敦賀発電所1号機の
廃止措置計画の変更認可申請に係る事前連絡について

敦賀発電所 1 号機 廃止措置計画変更認可申請の概要

＜参考＞圧縮減容装置の概要

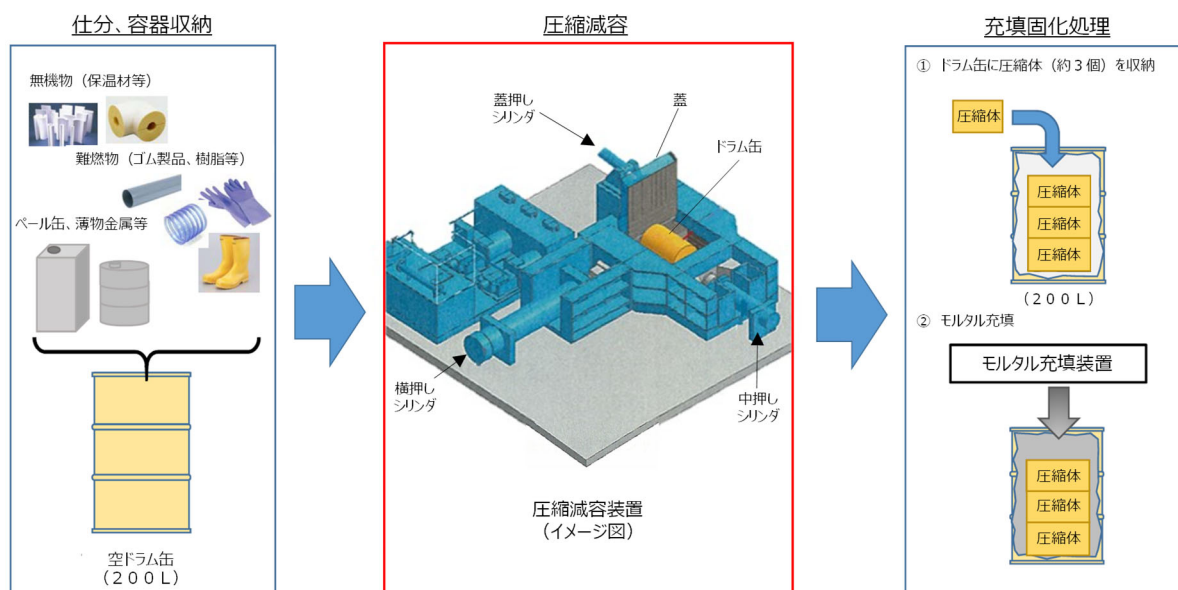
敦賀発電所 1 号機の廃止措置工事や運転中に発生した放射性廃棄物の圧縮減容を目的に圧縮減容装置を新たに導入すること、また、タービンローター等の大型の解体撤去物に関する保管方法等について、廃止措置計画の変更認可申請を行った。

- 圧縮減容装置を導入し、放射性廃棄物を減容することや、当該装置の使用期間を追加
- タービンローター等の大型の解体撤去物について、こん包等により汚染の広がりを防止した上で保管することを追加

○圧縮減容装置は、放射性廃棄物を収納したドラム缶を 3 方向から圧縮し、約 3 分の 1 に減容する。

- ・ 寸法（縦×横×高さ）：約 5 m × 6 m × 3 m
- ・ 圧縮力：約 3 0 0 トン
- ・ 設置場所：タービン建屋 1 階
